○ 파주시 공고 제2026-2814호 도로공사시행 (변경)허가【시도1호선 신설 및 확장(남측)】 공고 ····· 1

도로공사시행 (변경)허가【시도1호선 신설 및 확장(남측)】 공고

파주시도 1호선(출판단지~삽다리사거리) 확포장공사
원형보존녹지구간 옹벽 설치

횡단면도[STA.1+960]

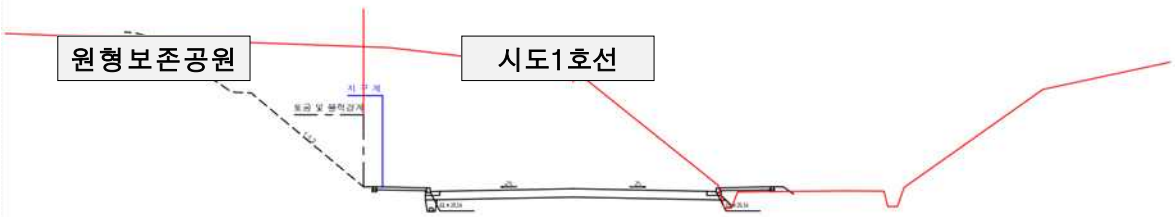
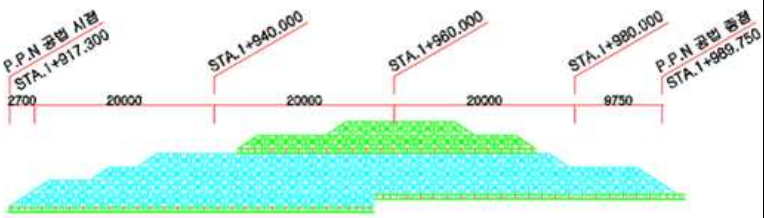
운정3지구 문화공원 및 시도1호선(남측) 확포장공사 도로 경계부는 「운정(3)지구 택지개발사업 환경영향평가서」상 **원형보존공원(녹지자연도7등급 이상)으로 계획되어** 있으나, 실시설계 상 미반영됨에 따라 설치위치 등 파주시(건설과)와 최종협의 결과반영

구 분	협의의견	조치계획
[붙임1] 심학초 교차로 유턴차로 추가		
[붙임2] 방골마을 교차로 유턴차로 추가

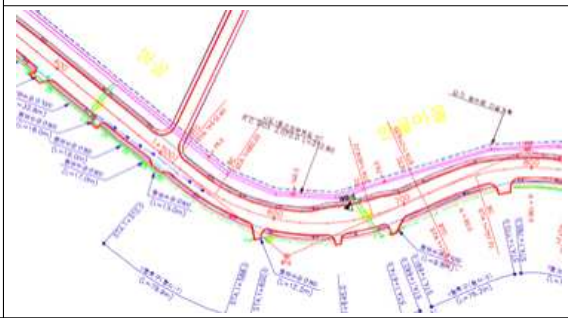
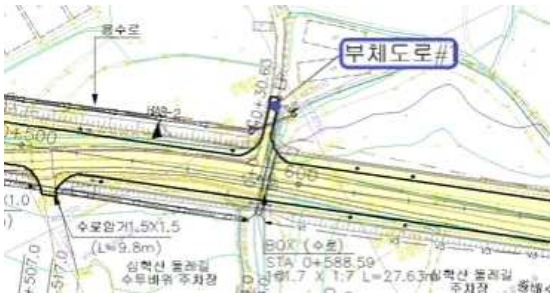
구 분	변 경 내 용	비 고
비관리청 시행허가 협의의견	1 심학초교 교차로 : 삽다리방향 유턴차로 추가 등	
	2 방골마을 교차로 : 출판단지방향 좌회전·유턴 동시신호	
	3 마을안길 접속부는 차량 교행이 가능하도록 도로폭을 6m이상 확보	
	4 방골마을교차로 인근 신도시 연결도로 구간에 가감속차로 추가	
	5 부체도로#1 종단경사 16.6%로 완화	
교통영향평가 반영사항	1 STA. 0+760~0+840 : 가감속차로 설치	
	2 STA. 1+380~1+600 : 가감속차로 설치	
	3 STA. 0+180, 1+160 : 보도 선형 및 면적 변경	
	4 STA. 1+290 : 진입로 확폭	
	5 STA. 2+250 : 교차로 교통섬 변경

○ 도로종단 변경(STA.2+920~3+221)

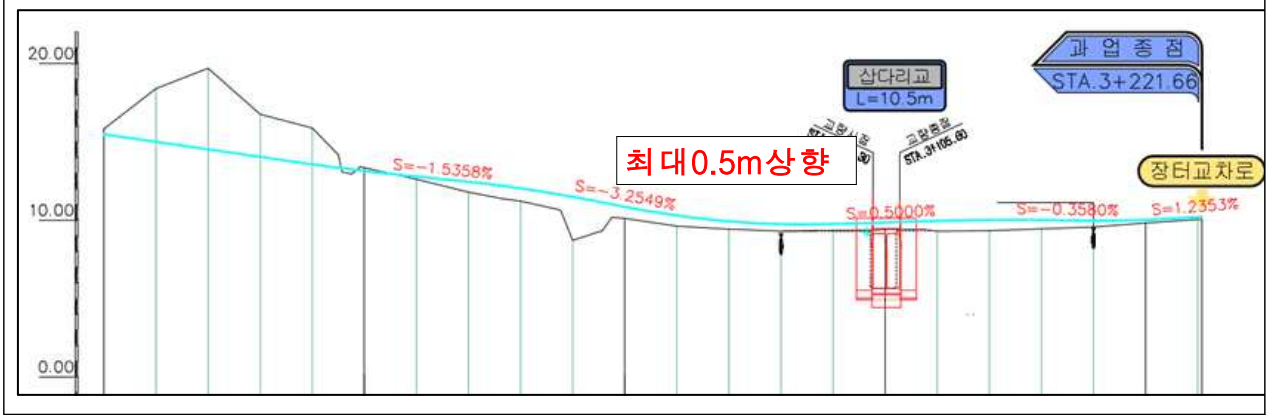
◉ 삽다리교 인근 도로높이의 동반 상승으로 주변 사업장과 단차발생에 따른 집단민원 발생(2018.07.27.)으로 인하여 종단하향 방안 변경

◉ 경기도 하천 기본계획 중 가좌천 하천구역에서 삽다리교 구간 제외됨에 따라 구조물 형식을 교량→수로암거로 변경

○ 교량 형식

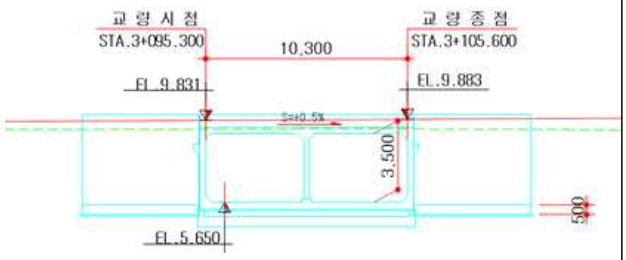
당초	변경
 교량 구조물 + 파일기초	 BOX형 라멘교

당초	변경
 PSC 거더	 PC BOX(2@5.0x3.5)

(당초) 우수처리계획

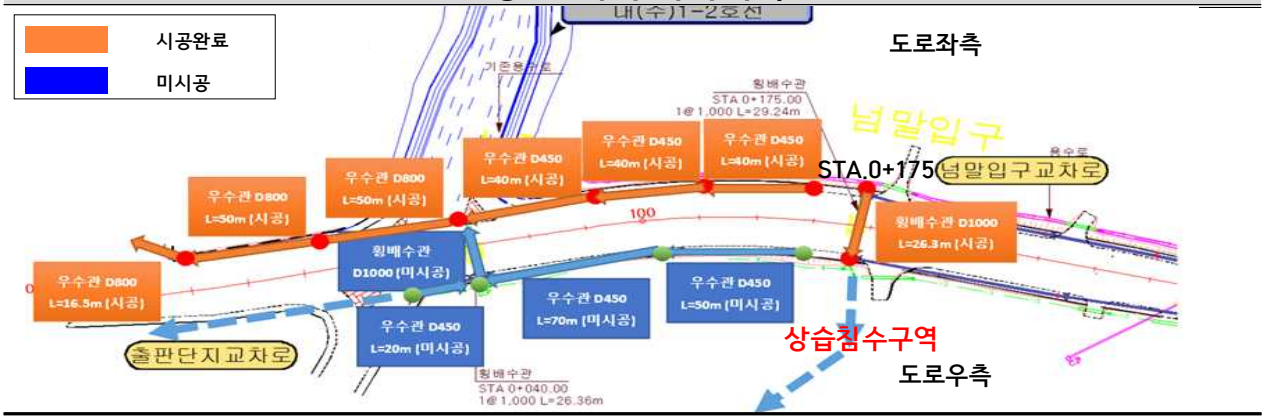
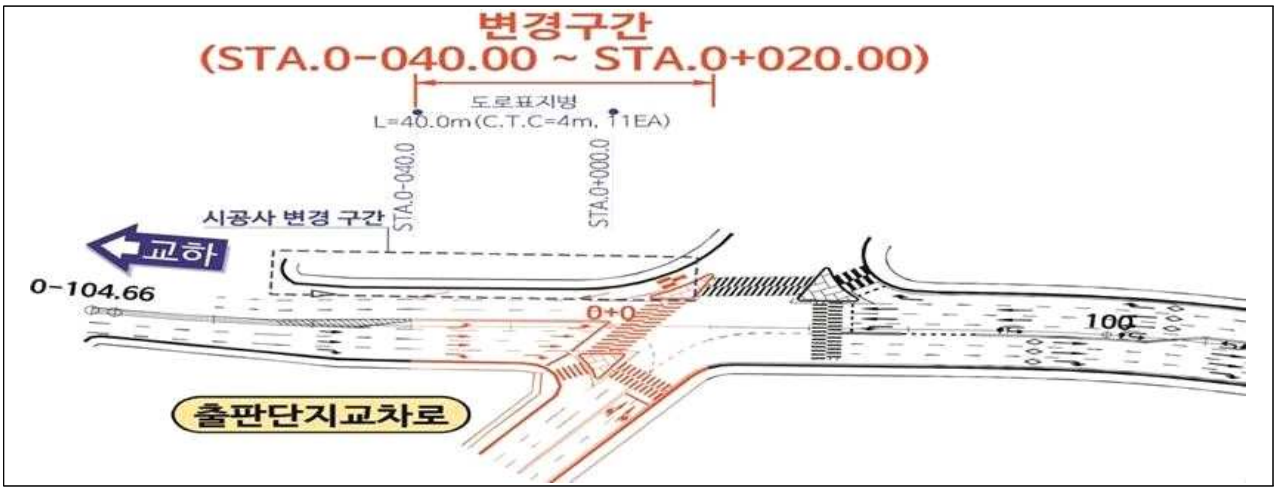
□ 파주시도 1호선(남측) 확·포장공사 시점부 인근 상습침수구역인 자연부락에 대하여 파주시 요청에 따른 우수선형 변경

변경설계❷ STA. 0+720 ~ 0+980 구간 변경설계

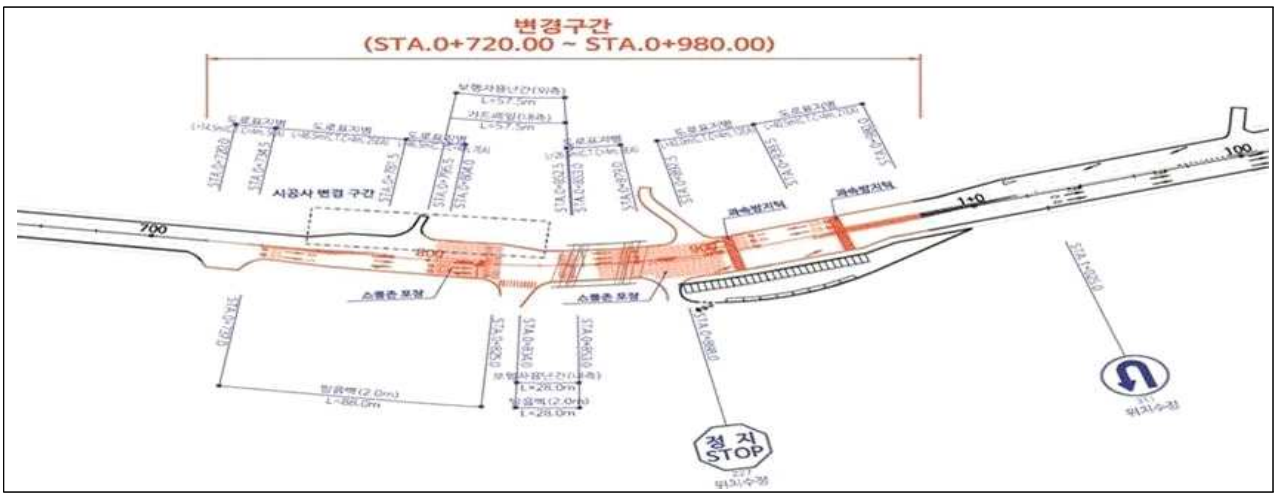
- 가감속차로 및 U-Turn차로 추가 설치에 따른 관련 공종별 계획 변경

① 심학초교앞 교차로 감속차로 및 U-Turn차로 개설
② 심학초등학교 진입로 확폭 반영
③ 공종별 변경되는 수량만 반영(시공사 변경구간, 주차장 관련 내용 제외)

변경설계③ STA. 2+100 ~ 2+160 구간 변경설계

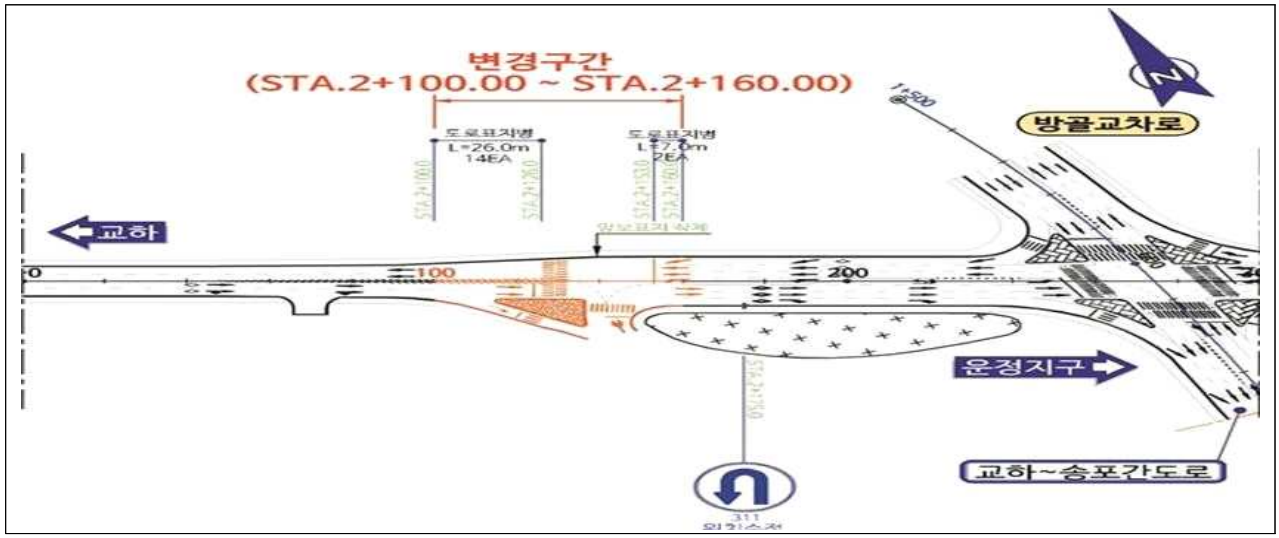
- 교차로 진입로 차로 확장(일방향 → 양방향)에 따른 도로 확폭 및 관련 공종별 계획 변경

① 방골교차로 전 (구)시도1호선과 연계된 진입로 확폭(1차로(진입)→왕복2차로(진출입)변경)으로 변경

변경설계④ STA. 3+020 ~ 3+095.3 구간 변경설계

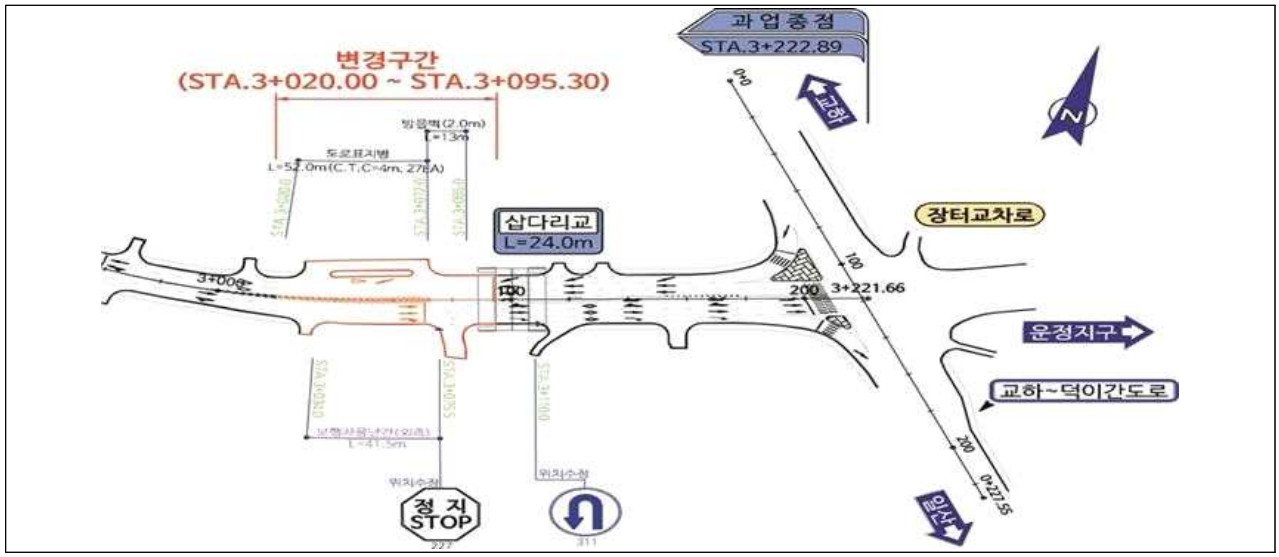
- 주차장 부지 확보, 좌회전차로 추가에 따른 관련 공종별 계획 변경

① 삼다리교 내 좌회전 대기차로 길이 변경

② 배수개거 일부 상부에 주차공간 반영

STA.0+ 000~0+ 400

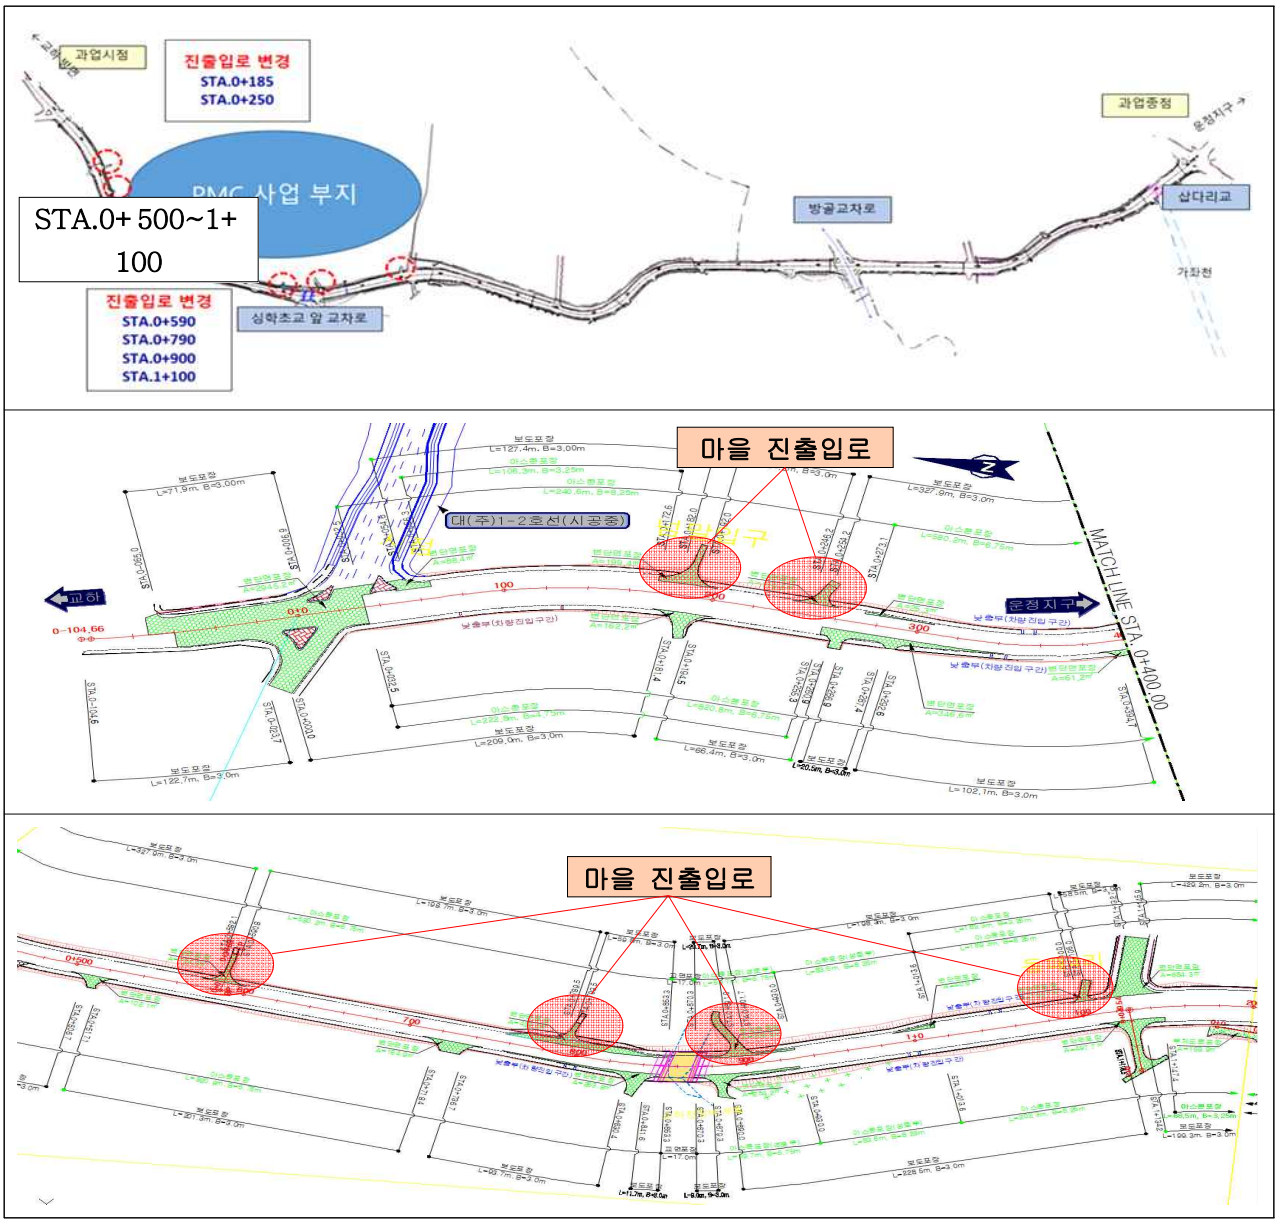
□ 파주시도 1호선(남측) 확·포장공사 STA.0+000~1+100(좌) 인근 부지 PMC (파주메디컬클러스터) 사업 시행에 따른 당초 실시설계 진출입로 변경

* 마을 진출입로 설치(6개소) → 진출입로 삭제(6개소) 및 보도 포장

□ 녹지대부지 주차장 변경(동패3리)

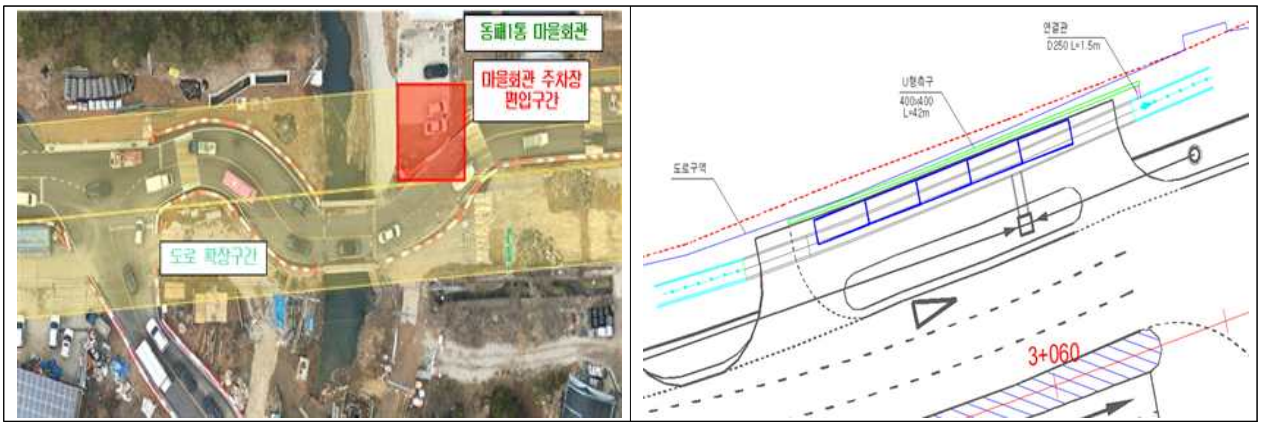
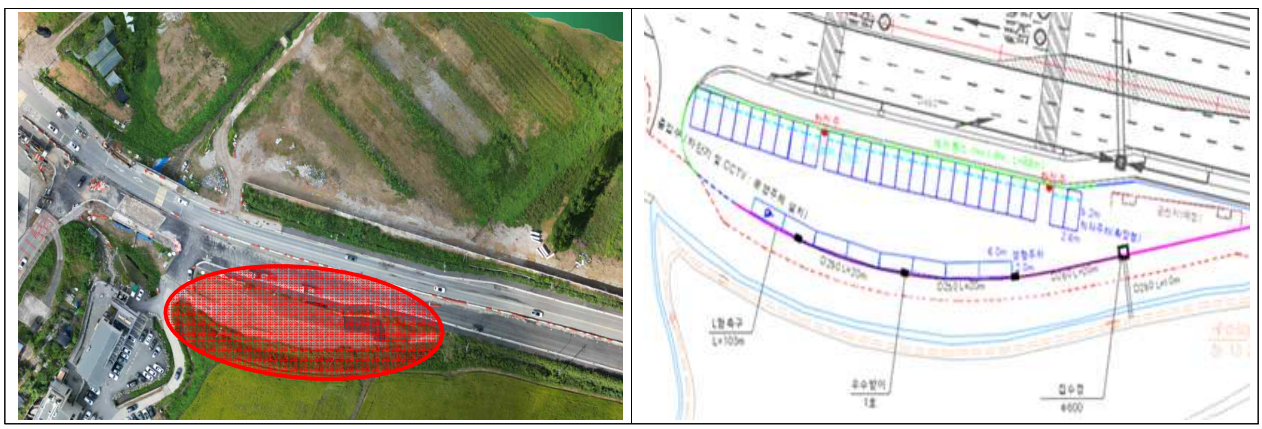
□ 시도1호선 확·포장 공사에 따른 마을회관 부지 편입 및 녹지대 조성 관련 주민민원으로 관리기관(파주시) 협의결과에 따라 주차장 부지 조성으로 변경

- 당초: STA.0+900~1+000 녹지대 ⇒ 변경: 동패3리 주차장 (1,263㎡)
- 당초: STA.3+040~3+070 도로노견부 ⇒ 변경: 동패1통 마을회관 주차장 (237㎡)

□ 당초 진입로 계획

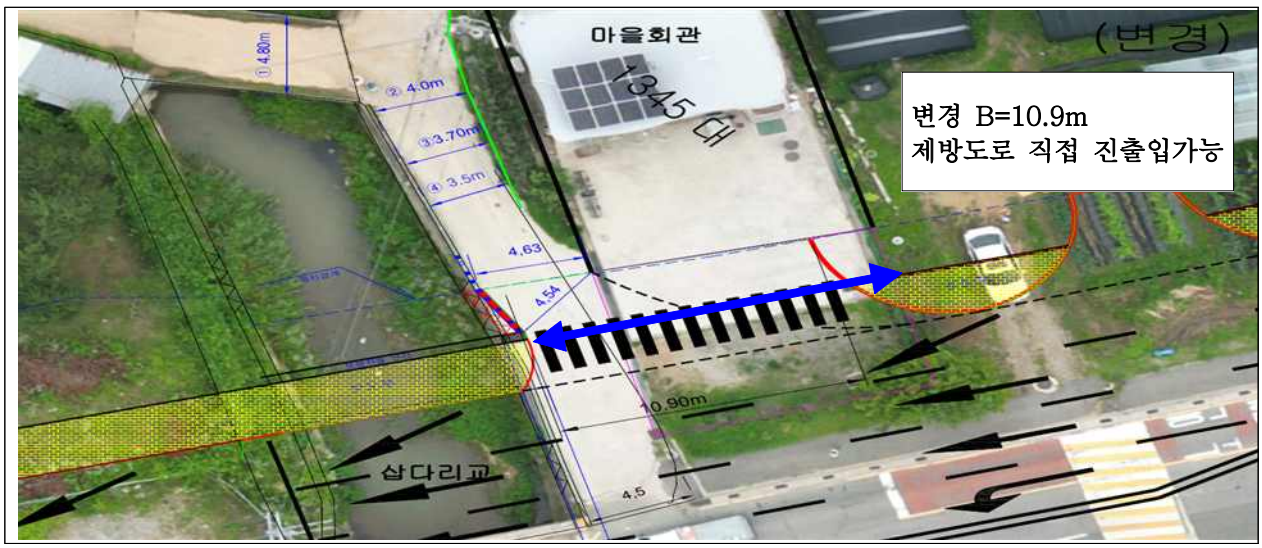
□ 시도1호선 확·포장 공사에 따른 기존 동패1통 제방 진입로 축소에 따른 주민 통행 민원으로 마을회관 연결 진입로 폭원을 확대하여 원할한 통행 확보 변경

당 초	변 경

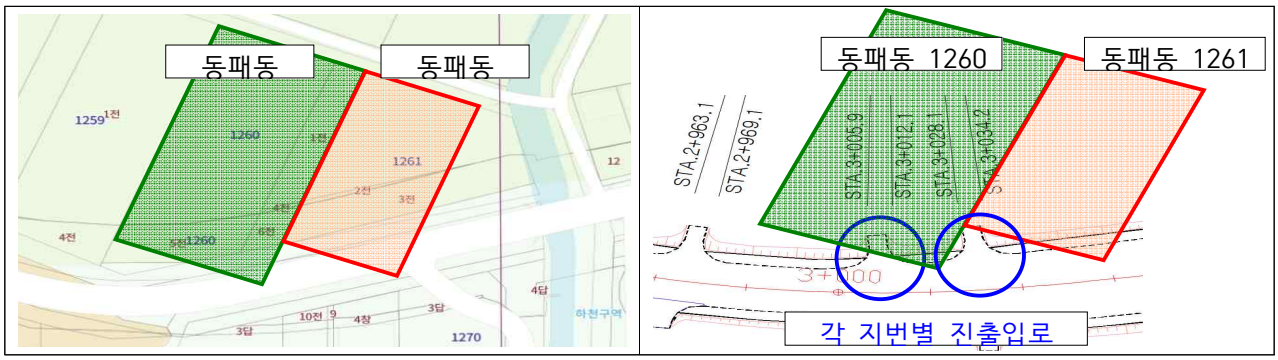
- 각 지번별(동패동 1260번지, 동패동 1261번지)로 각각 진출입로가 설계되었으나, 현재 편의성 고려 공동으로 사용중으로 있기에 필지 주인 요청으로 동의서 징구 후 진출입로 통합 변경

1) 현 사용과 동일하게 민원인의 요구를 반영하여 진출입로 2개를 하나로 통합
